Vysvětlení, změna a doplnění zadávací dokumentace dle § 98 a § 99 zákona č. 134/2016 Sb., o zadávání veřejných zakázek, ve znění pozdějších předpisů

z pověření zadavatele veřejné zakázky na stavební práce s názvem: „**Rekonstrukce budovy krematoria v Nymburce**“ zadané ve zjednodušeném podlimitním řízení dle § 53 zákona č. 134/2016 Sb., o zadávání veřejných zakázek, ve znění pozdějších předpisů (dále jen „zákon“), zahájené dne 18.3.2025 uveřejněním Výzvy k podání nabídek vč. Zadávací dokumentace na profilu zadavatele, *poskytujeme tímto vysvětlení, změnu a doplnění zadávací dokumentace na základě žádosti dodavatele o vysvětlení ze dne 31.3. a 1.4.2025*:

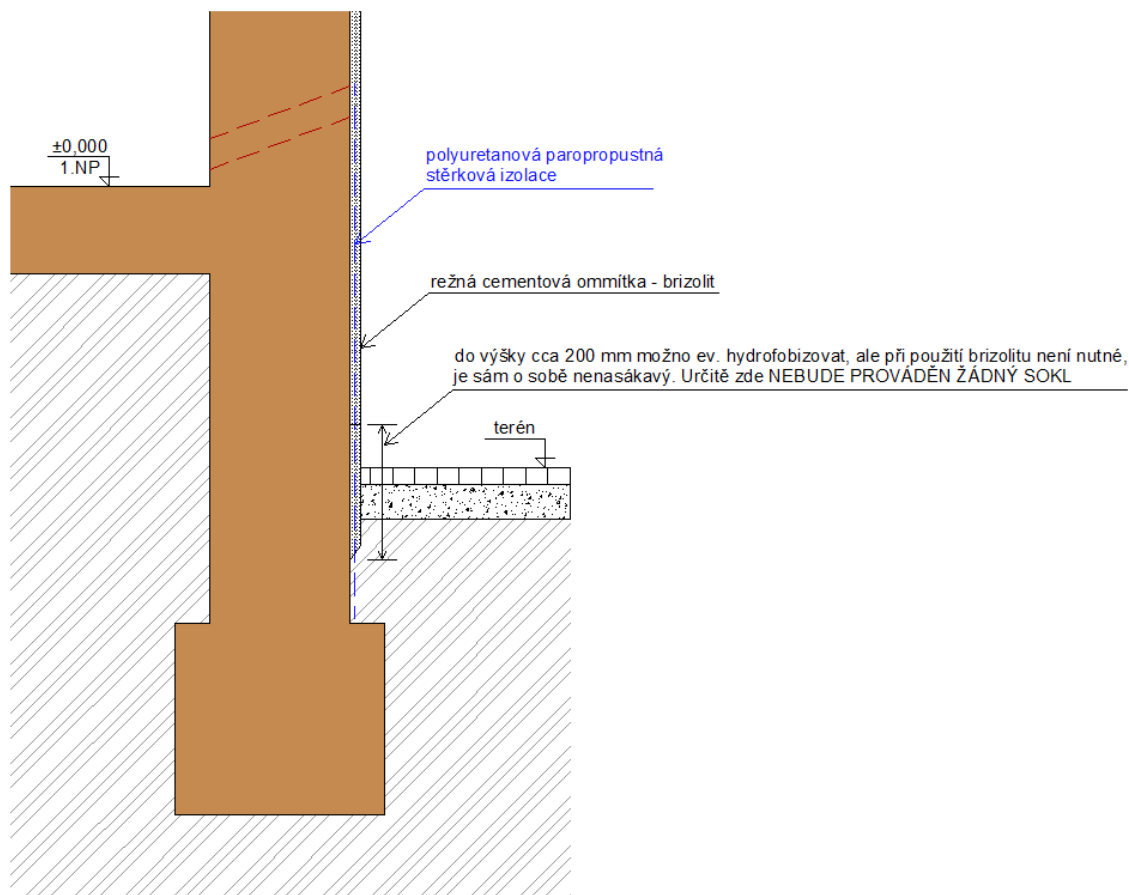
U vnější svislé izolace pod úroveň terénu chybí ochranné vrstvy včetně ukončení u terénu. Žádáme o kontrolu položek a jejich doplnění.

Dle vyjádření zástupce projekce nemá (NESMÍ) vzniknout žádný sokl! Pokud bude použita režná cementová omítka (brizolit), je sama o sobě nenásáková a půjde jednoduše přes hydroizolační stěrku. Eventuelně je možno část omítky, která je zasažena okapem vody, hydrofobizovat nějakým chem. Nátěrem. Viz obrázek níže.
